AANTEKENEN

Betreft: zienswijze

Cliënt heeft kennis genomen van uw voornemen een omgevingsvergunning te verlenen voor het oprichten van een appartementengebouw met detailhandel op de begane grond op de locatie Kerkstraat 21-23 te Haren.

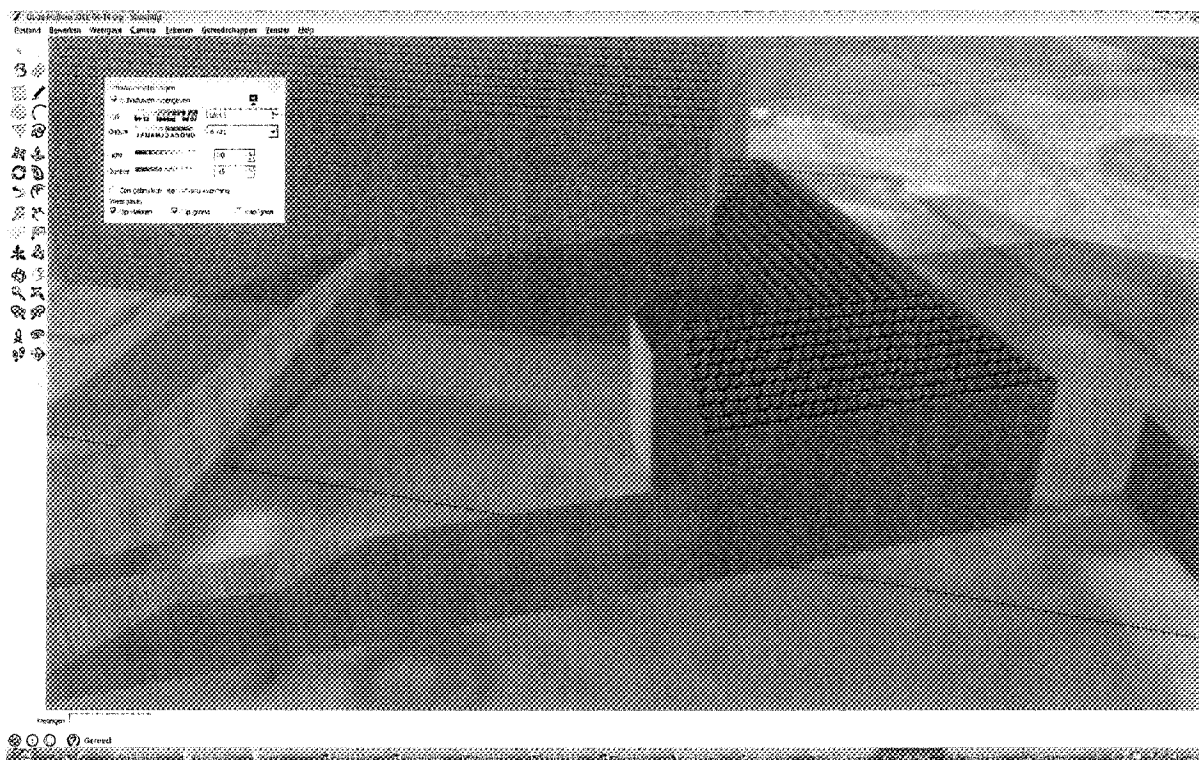
De onderstaande tekeningen laten duidelijk zien dat de extra woonlaag op de achterzijde extra schaduw werpt in de achtertuin van mijn woning. Beide tekeningen geven de schaduw weer op 21 juni om 18:15. De eerste tekening geeft de schaduw van het bouwplan zonder de extra verdieping weer. Duidelijk te zien is dat de zon om 18:15 nog steeds niet geheel verdwenen is uit mijn achtertuin. Dit betekent voor mij in de praktijk dat ik op mijn terras in de zon van mijn avondeten kan genieten.

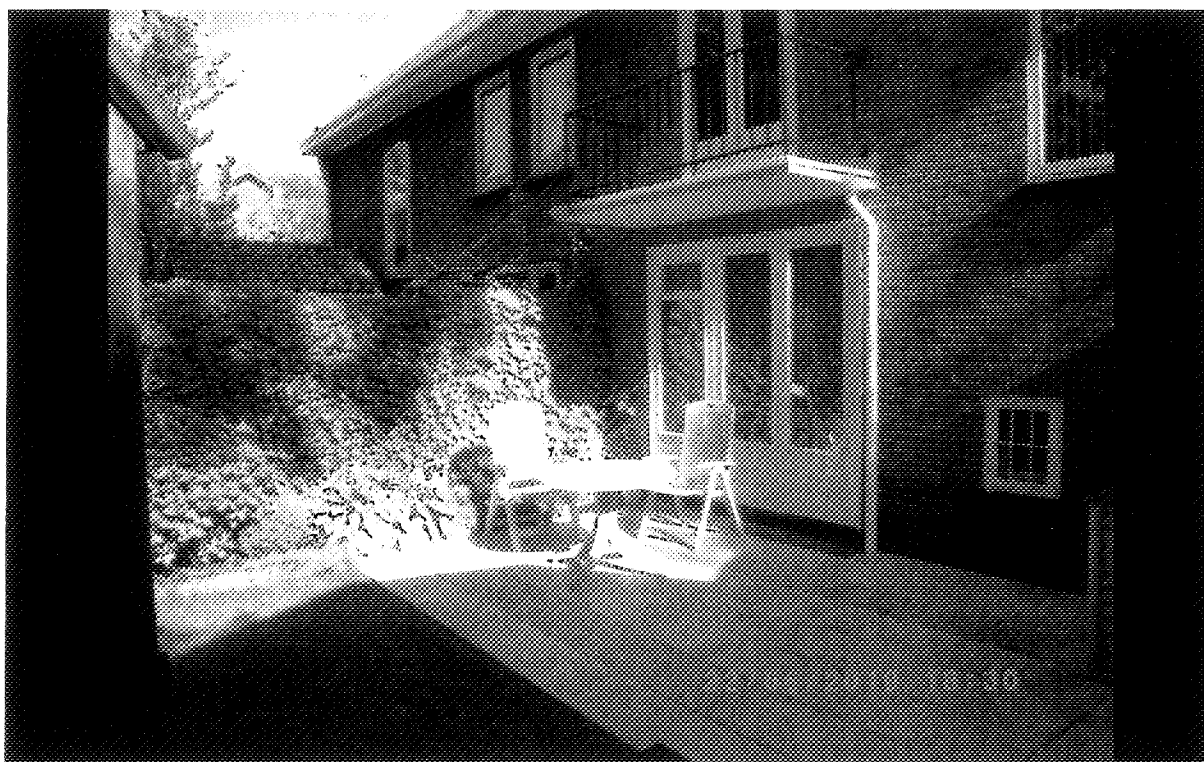
De tweede tekening geeft de schaduw van het bouwplan mét extra verdieping weer. Duidelijk is te zien dat de zon om 18:15 geheel verdwenen is uit mijn achtertuin. Als de extra verdieping wordt gebouwd, dan zal ik tijdens de zomermaanden dus nooit meer in de zon van mijn avondeten genieten. Voor mij betekent dat een grote teruggang in mijn woongenot.

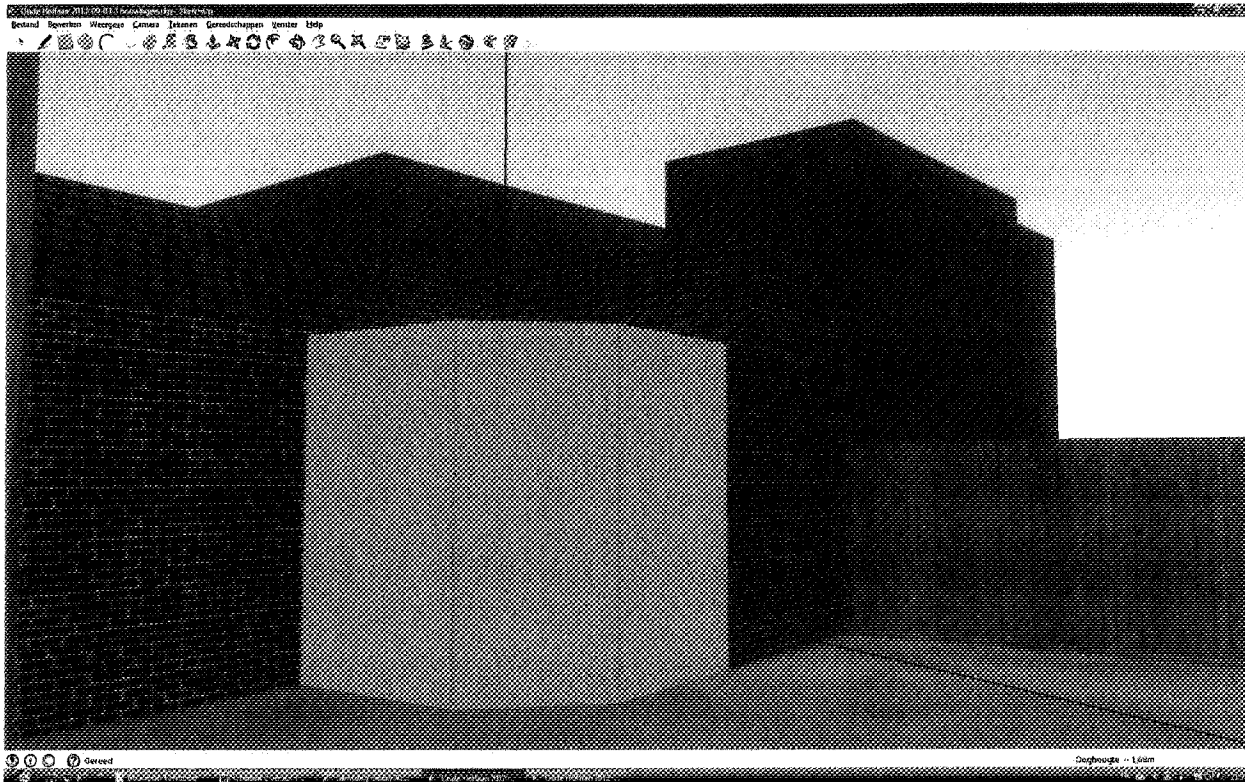
Ter illustratie nog een foto van de werkelijke situatie op 22 juni om 18:30. Dit is de zomerzon die een eventuele extra bouwlaag mij zal ontnemen. Merk op dat ik geen mogelijkheid heb om mijn tafel op een andere plaats neer te zetten waar ik nog zon heb: met de extra bouwlaag heb ik geen zon meer in mijn achtertuin rond dit tijdstip.

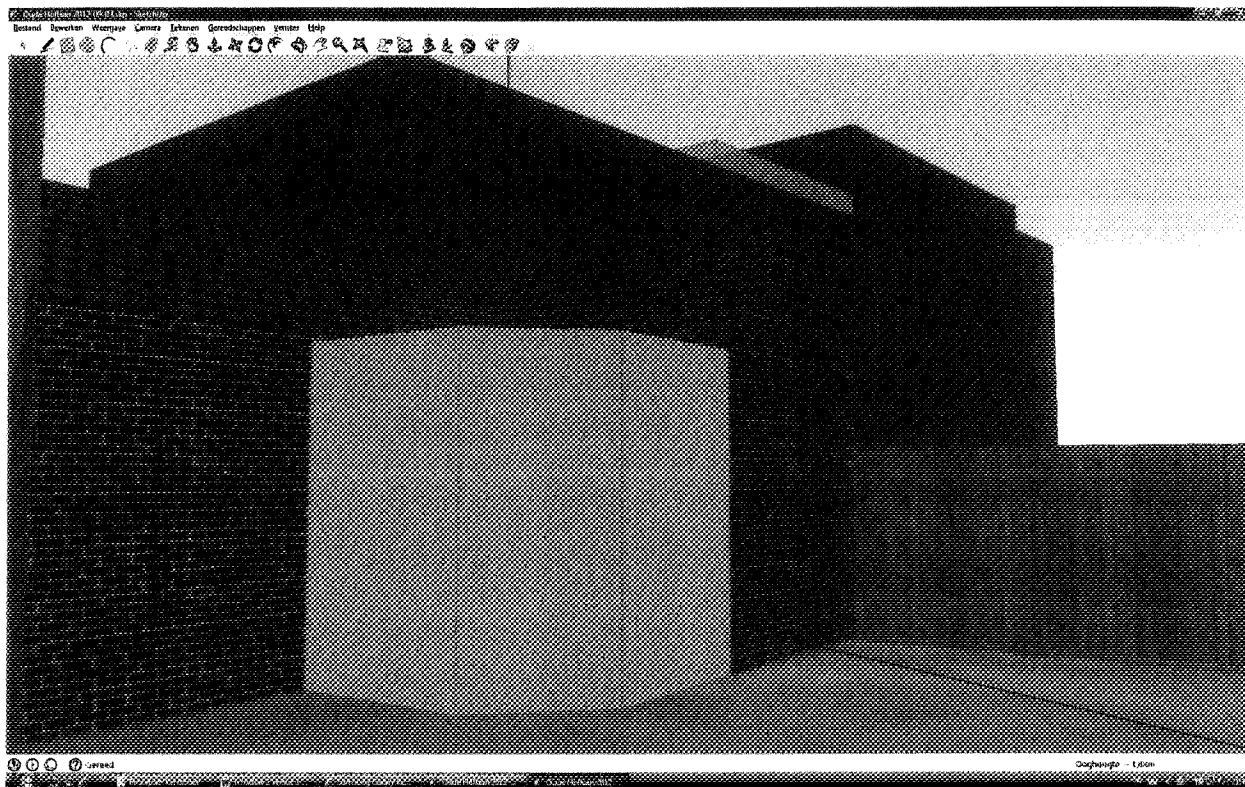
Door een eventuele extra bouwlaag lever ik sterk in op de privacy in mijn achtertuin. Ter illustratie onderstaand 2 tekeningen van het uitzicht vanuit mijn achtertuin op het bouwplan. Eerst de situatie zonder de extra bouwlaag:

Duidelijk te zien is dat de bovenste woonlaag nu al zicht in mijn tuin heeft. Met een eventuele extra woonlaag verslechtert deze situatie aanzienlijk:

Duidelijk te zien is dat het bouwplan boven mijn garage uittorent en dat de bovenste woonlaag een direct zicht heeft op vrijwel mijn gehele achtertuin. Behalve het verlies aan zon zou een extra woonlaag dus ook een behoorlijk extra verlies aan privacy betekenen.
